ABWÄGUNGSVERMERK

PSP – 13414 Busoptimierung Metrobuslinie 26 U Farmsen

Anlage 3

2 STELLUNGNAHMEN UND ABWÄGUNG

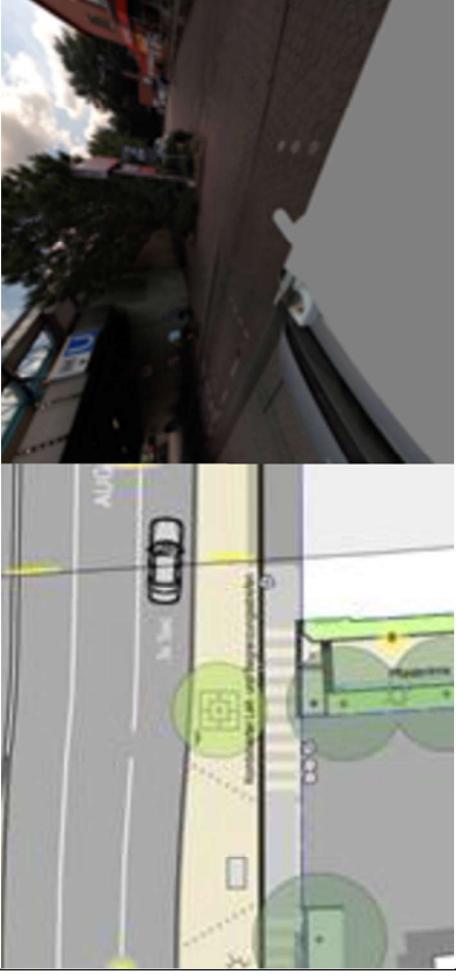
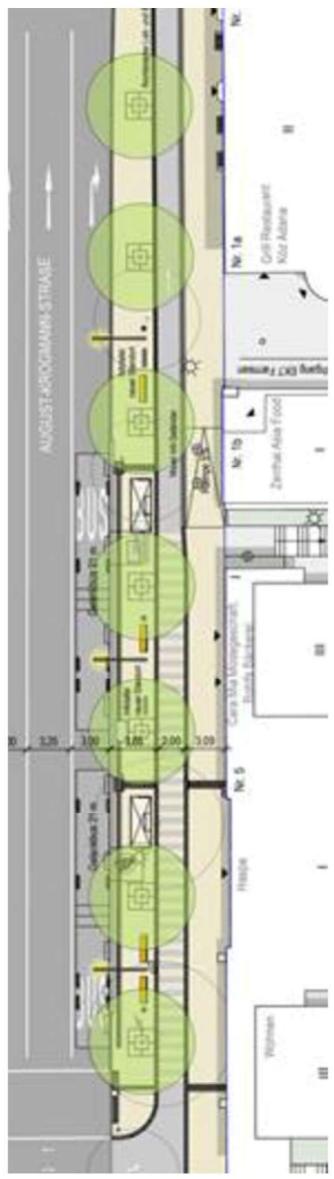
Nr.	TöB / Stellungnahme zur 1. Verschickung	Abwägung
15.2	<p>M/R 31 Stadtgrün:</p> <p>Am Luisenhof 1: Der Streifen für die Baumstandorte ist sehr schmal. Eingezeichnet mit 1,74m. Baumstandorte hier nur realisierbar, wenn der Wurzelraum leitungsfrei unter dem Radweg vergrößert wird. Zweiter Baum von rechts aufgrund großer Baumkrone von Privatbaum nicht pflanzbar.</p> 	<p>Eine Erweiterung des Wurzelraumes unter dem Radweg wird im weiteren Planungsverlauf hinsichtlich Leitungsfreiheit geprüft. Die Standorte der Neupflanzungen wurden im Hinblick auf den vorhandenen Baum angepasst. Grundsätzlich erhält jeder Baumstandort gem. FLL-Richtlinie eine <u>mindestens</u> 12m³ große Baumgrube mit entsprechendem Pflanzsubstrat.</p>
	<p>August-Kroggmann-Straße 15: Neuer Baumstandort links der Fahrradanlage i.O.. Vergrößerung des durchwurzelbaren Raumes unter der Fahrradstellanlage. Bei den beiden Bestandsbäumen muß vorab der Wurzelverlauf in der Grünfläche geprüft werden. Es muß von einer starken Durchwurzelung ausgegangen werden. In diesem Fall können die Bäume nicht wie im Plan dargestellt überbaut werden.</p>	<p>Eine Erweiterung des Wurzelraumes unter der Fahrradstellanlage wird im weiteren Planungsverlauf hinsichtlich Leitungsfreiheit geprüft. Wurzelsuchschachtungen im Bereich von Bestandsbäumen werden anberaumt und die Ergebnisse im weiteren Planungsverlauf berücksichtigt. Grundsätzlich erhält jeder Baumstandort gem. FLL-Richtlinie eine <u>mindestens</u> 12m³ große Baumgrube mit entsprechendem Pflanzsubstrat.</p>

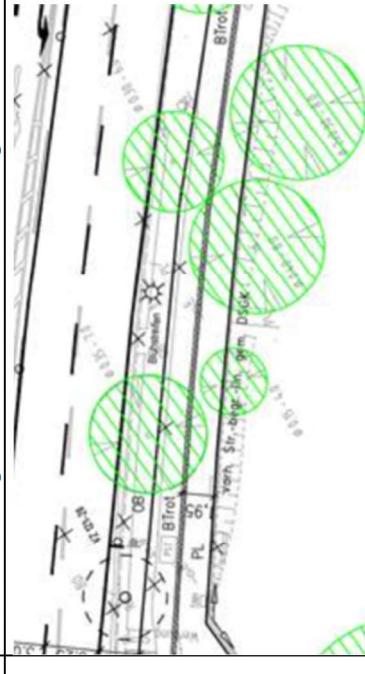
Nr.	TöB / Stellungnahme zur 1. Verschickung	Abwägung
	  <p>Berner Heerweg: Die Betonfläche ist weiter zu verkleinern und die Grünfläche zu vergrößern. Bei dem Solitärrstandort vor Köz Adana ist der Wurzelverlauf zu prüfen. Ggf. ist hier auf Borte als Einfassung zu verzichten.</p>	<p>Eine Erweiterung der Grünfläche wird in Abhängigkeit der Ergebnisse aus der noch ausstehenden Wurzelexplorationschachtung geprüft. Der vorhandene Baum am Köz Adana steht derzeit in einem Pflanztrog. Die Aufkantung soll erneuert und vergrößert werden unter Beibehaltung der aktuellen Stammfußhöhe.</p>   <p>Rahlstedter Weg: Betonfläche verkleinern, Grünfläche vergrößern, Bank vorziehen auf Höhe des kleinen Verteilerkastens, den neuen Baumstandort in die Grünfläche integrieren.</p>

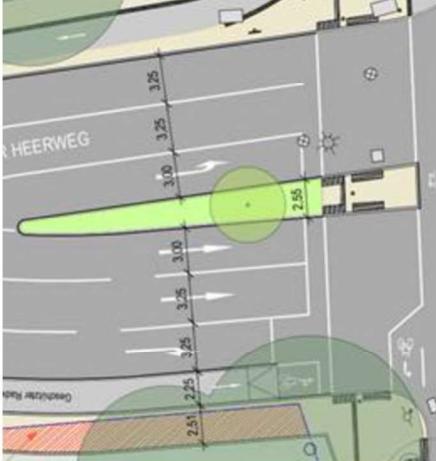
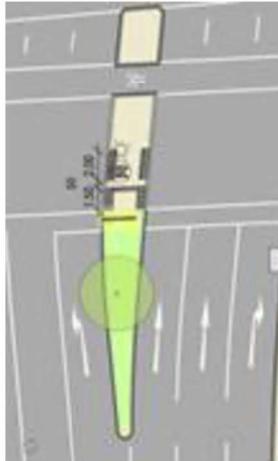
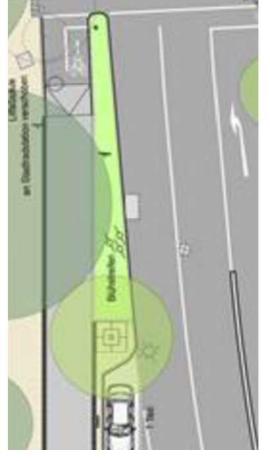
Nr.	TöB / Stellungnahme zur 1. Verschickung	Abwägung
	<p>Die Möglichkeit den neuen Bordverlauf im Bereich der Bestandsbäume zu realisieren muß vorab geprüft werden. Es ist mit Wurzeln zu rechnen.</p> 	<p>Die Bestandsbäume entlang der Straße sind gemäß Abstimmung mit Herr Kiesel ohnehin nicht zu halten, stattdessen werden Neupflanzungen vorgesehen. Eine Erweiterung des Wurzelraumes unter dem angrenzenden Radweg wird im weiteren Planungsverlauf hinsichtlich Leitungsfreiheit geprüft, ebenso die Umsetzbarkeit eines unterirdisch zusammen-hängenden Bewässerungs- und Belüftungssystems. Grundsätzlich erhält jeder Baumstandort gem. FLL-Richtlinie eine <u>mindestens</u> 12m³ große Baumgrube mit entsprechendem Pflanzsubstrat.</p> <p>Die Breite der Mittelinsel beträgt am geplanten Baumstandort ca. 2.15m. Gemäß Abstimmung mit Herr Kiesel sollte eine Mindestbreite von 2.0m vorhanden sein, um einen Baumstandort zu realisieren. Alternativ kann eine Begrünung mit einer niedrigen, pflegeleichten Wiesenansaat vorgesehen werden.</p>

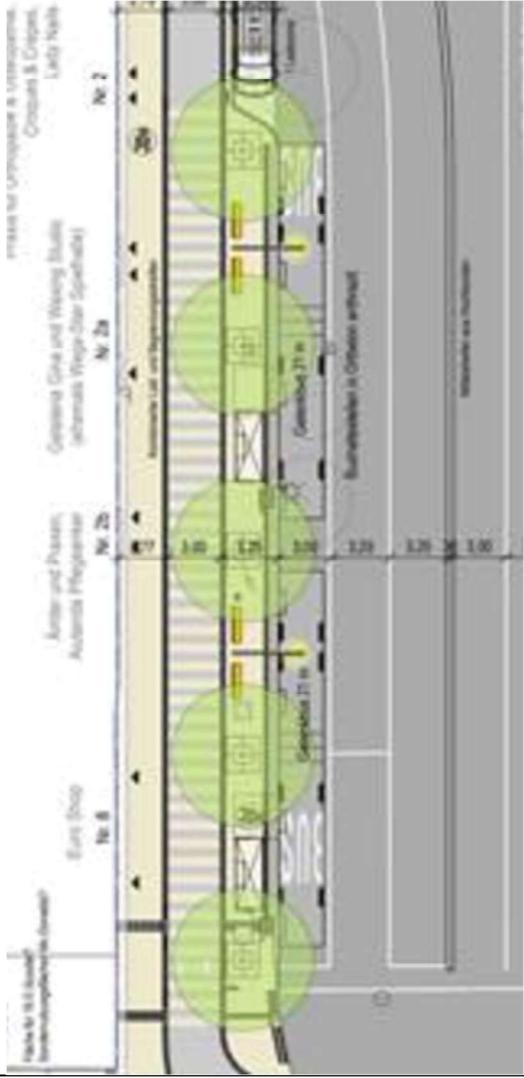
Nr.	TöB / Stellungnahme zur 1. Verschickung	Abwägung
	<p>Berner Heerweg, Mittelinsel: die Breite reicht nicht aus um einen nachhaltigen Baumstandort zu schaffen.</p> 	<p>Die Breite der Mittelinsel beträgt am geplanten Baumstandort knapp 2.0m. Gemäß Abstimmung mit Herr Kiesel sollte eine Mindestbreite von 2.0m vorhanden sein, um einen Baumstandort zu realisieren. Alternativ kann eine Begrünung mit einer niedrigen, pflegeleichten Wiesenansaat vorgesehen werden.</p>
	<p>August-Krogmann-Straße, Mittelinsel: Es muß geprüft werden ob die Breite der Mittelinsel für einen Baumstandort ausreicht.</p> 	<p>Die Breite der Mittelinsel beträgt am geplanten Baumstandort ca. 2.15m. Gemäß Abstimmung mit Herr Kiesel sollte eine Mindestbreite von 2.0m vorhanden sein, um einen Baumstandort zu realisieren. Alternativ kann eine Begrünung mit einer niedrigen, pflegeleichten Wiesenansaat vorgesehen werden.</p>
	<p>August-Krogmann-Straße, N-O-Seite: Blühstreifen gut, den Baumstandort in die Grünfläche integrieren.</p> 	<p>Wurde berücksichtigt. Die Grünfläche erhält zudem eine Rasenmulde zwecks Einleitung und Versickerung von Niederschlagswasser im Seitenraum des Gehwegs.</p>

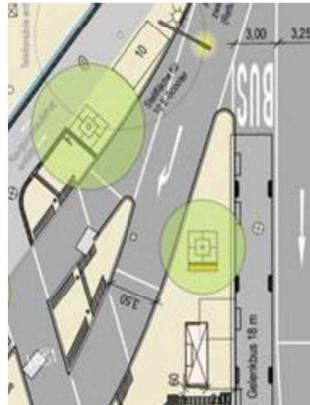
Nr.	TöB / Stellungnahme zur 1. Verschickung	Abwägung
	 <p>Plots für Unterprojekte in Untersorten: Ostsee & Cognac, Lutz Heile August- und Wege- und Wegen-Stelle (ehemals Wege-Stelle Spiekendorf) Nr. 2a August- und Wege- und Wegen-Stelle (ehemals Wege-Stelle Spiekendorf) Nr. 2b Nr. 8 Fahrbahn für Radfahrer Untersortenplanungspflichtige Baumbestände</p> <p>Eine Erweiterung des Wurzelraumes unter dem angrenzenden Radweg wird im weiteren Planungsverlauf hinsichtlich Leitungsfreiheit geprüft, ebenso die Umsetzbarkeit eines unterirdisch zusammenhängenden Bewässerungs- und Belüftungssystems. Grundsätzlich erhält jeder Baumstandort gem. FLL-Richtlinie eine <u>mindestens</u> 12m³ große Baumgrube mit entsprechendem Pflanzsubstrat. Eine (grobe) Reinigung erfolgt durch die Versickerung in die Baumgrube, weitere Vorreinigung wird nicht als nötig erachtet. (Keine hohe Kontamination im Gehwegbereich des Oberflächenwassers zu erwarten!)</p>

August-Krogmann-Straße, N-O-Seite, Ladenzeile: Baumstandorte müssen miteinander verbunden sein. Baumstandorte müssen leitungsfrei sein. Der Wurzelraum muß deutlich unter der plattierten Fläche erweitert werden. Oberflächenwasser der plattierten Fläche ist in geeigneter Weise gereinigt in die Baumgruben zu leiten.

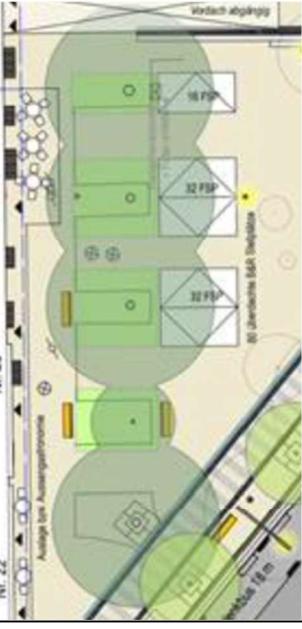
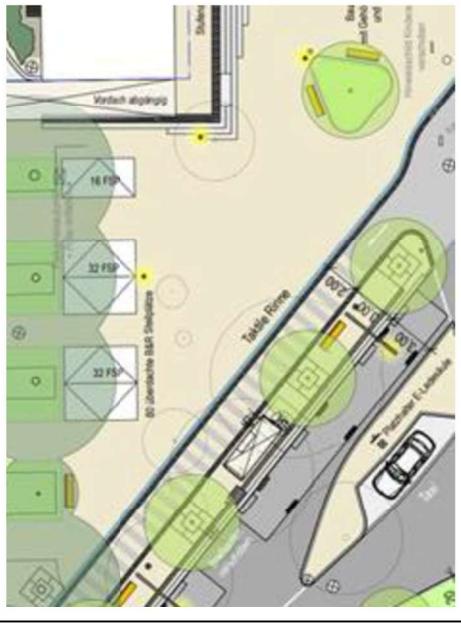
Nr.	TöB / Stellungnahme zur 1. Verschickung	Abwägung
	<p>Bahnhofsvorplatz: Der Wurzelverlauf der Bestandsbäume ist zu prüfen und die Größe der Baumstandorte entsprechend dem Wurzelverlauf anzupassen. Die Baumstandorte der Neupflanzungen müssen großzügiger ausfallen. Baumstandorte müssen miteinander verbunden sein. Baumstandorte müssen leitungsfrei sein. Der Wurzelraum muß deutlich unter der plattierten Fläche erweitert werden. Oberflächenwasser der plattierten Fläche ist in geeigneter Weise gereinigt in die Baumgruben zu leiten.</p> 	<p>Wurzelsuchschachtungen im Bereich von Bestandsbäumen werden anberaumt und die Ergebnisse im weiteren Planungsverlauf berücksichtigt.</p> <p>Alle offenen (grünen) Baumscheiben sind mit einer Mindestgröße von 10m² geplant.</p> <p>Eine (grobe) Reinigung des Oberflächenwassers erfolgt durch die Versickerung in die bodenbündigen Baumgruben, weitere Vorreinigung wird nicht als nötig erachtet. (Keine hohe Kontamination im Gehwegbereich des Oberflächenwassers zu erwarten!)</p>

<p>Wartebereich: Die Baumstandorte müssen leitungsfrei sein. Der Wurzelraum muß deutlich unter der plattierten Fläche erweitert werden. Oberflächenwasser der plattierten Fläche ist in geeigneter Weise gereinigt in die Baumgruben zu leiten.</p> 	<p>Eine Erweiterung des Wurzelraumes unter dem angrenzenden Radweg wird im weiteren Planungsverlauf hinsichtlich Leitungsfreiheit geprüft, ebenso die Umsetzbarkeit eines unterirdisch zusammenhängenden Bewässerungs- und Belüftungssystems.</p> <p>Grundsätzlich erhält jeder Baumstandort gem. FLL-Richtlinie eine mindestens 12m³ große Baumgrube mit entsprechendem Pflanzsubstrat.</p> <p>Eine (grobe) Reinigung erfolgt durch die Versickerung in die Baumgrube, weitere Vorreinigung wird nicht als nötig erachtet. (Keine hohe Kontamination im Gehwegbereich des Oberflächenwassers zu erwarten!)</p>
	<p>Baumreihe am Wartebereich: Baumstandorte müssen miteinander verbunden sein. Baumstandorte müssen leitungsfrei sein. Der Wurzelraum muß deutlich unter der plattierten Fläche erweitert werden. Oberflächenwasser der plattierten Fläche ist in geeigneter Weise gereinigt in die Baumgruben zu leiten.</p> <p>Taxistand: Hier können jeweils an den Enden ein neuer Baumstandort geschaffen werden.</p> <p>Mittelinsel: Baumstandort gut.</p> 	<p>Die Schaffung neuer Baumstandorte auf der Taxinsel wurde geprüft und berücksichtigt.</p>

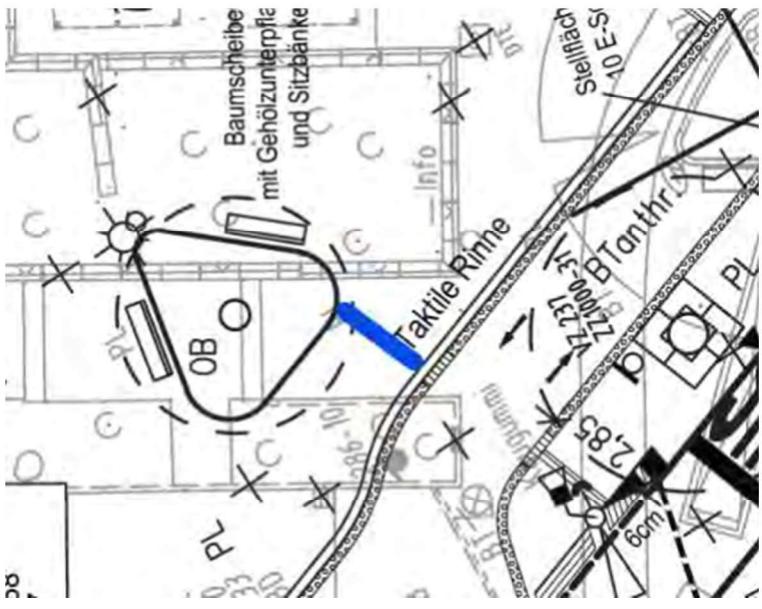
Nr.	TöB / Stellungnahme zur 1. Verschickung	Abwägung
23.	Bezirks-Seniorenbeirat Wandsbek	
23.1	Es wurde keine Stellungnahme abgegeben.	
24.	Kompetenzzentrum für ein barrierefreies Hamburg	<p>24.1 Die Führung des Radverkehrs an den Bushaltestellen ist aus Sicht der Barrierefreiheit nicht optimal. Vor allem an der NO-Seite der August-Krogmann-Straße (ab Stat. 0+200) besteht durch die ungesicherte Querung eines Zwei-Richtungs-Radweges eine erhebliche Barriere. Menschen mit einer Sehbeeinträchtigung können den Radverkehr nicht sicher wahrnehmen, Menschen mit einer Mobilitäts einschränkung brauchen zudem eine gewisse Zeit zum Queren. Die geplante Fahrbahnmärkierung entfaltet nach StVO keine Rechtkraft im Hinblick auf die Bevorrechtigung des Fußverkehrs. Die verkehrsrechtlichen Probleme mit der Einrichtung von FGÜ und der derzeitige Diskussionsstand in Hamburg ist bekannt. Trotzdem sollte hier weiterhin nach einer für Fußgängerinnen und Fußgänger sicherer Lösung gesucht werden.</p> <p>Ab Stat. 0+080 muss der Radweg zweimal zwangsläufig gequert werden und der Gehweg verläuft über die Bushaltestelle. Dies ist mit großen Problem für sehingeschränkte und mobilitätsbehinderte Menschen verbunden. Negative Erfahrungen mit einer derartigen Lösung konnten z.B. im Bereich der U-Bahnhaltstelle "Langenhorn Markt" gesammelt werden. Es sollte geprüft werden, ob angesichts des Zwei-Richtungs-Radweges im NO der Ein-Richtungs-Radweg im SW noch erforderlich ist.</p> <p>Bezüglich der Ausgestaltung taktiler Leitelemente (hier die Begrenzung des Radweges) ist eine weitere Befassung des Kompetenzzentrums vorgesehen. Dies wird ausdrücklich begrüßt. Bei Stat. 0+120 im NO sollte der Auffindestreifen zur Querung jenseits des Radweges weiter geführt werden (s. Skizze).</p> <p>Bei weitgehendem Wegfall von PKW-Stellplätzen sollten trotzdem Parkmöglichkeiten für schwerbehinderte Menschen erhalten bleiben.</p> <p>Abstellzonen für E-Scooter müssen - wie Fahradabstellanlagen - optisch und taktil wahrnehmbar begrenzt werden.</p> <p>Die Sitzstufenanlage in der August-Krogmann-Straße bei Hnr. 14 muss auch für blinde und sehbehinderte Menschen verkehrssicher ausgestaltet werden. Auch hierzu bitte ich um weitere Befassung des Kompetenzzentrums.</p>
